Nota de corrección al manual del usuario del UC-485I

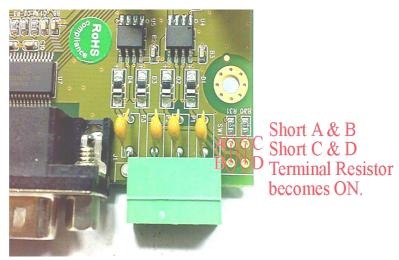
Por razones prácticas y de costo en los últimos lotes de producción del UC-485I se han suprimido los dip switches que permitían agregar un resistor de 100 Ohm como terminador.

- a) Abrir con cuidado el gabinete que encierra la electrónica del dispositivo y sacar su circuito impreso fuera de dicho gabinete.
- b) En la misma punta de la placa donde se encuentra el block de conexión se verán en la parte de arriba de la placa y justo al costado de donde está emplazado el block de conexión, cuatro orificios A,B,C y D donde iban soldados los contactos de los dip switches, como se muestra en la foto siguiente:

- c) Para conectar el terminador se debe cortocircuitar con prolijidad el contacto A con el B y lo mismo el contacto C con el D (con cuidado de que no entren en contacto la cupla AB con la CD y ningún otro elemento próximo)
- d)Volver a poner a placa en el gabinete y cerrar cuidadosamente el mismo
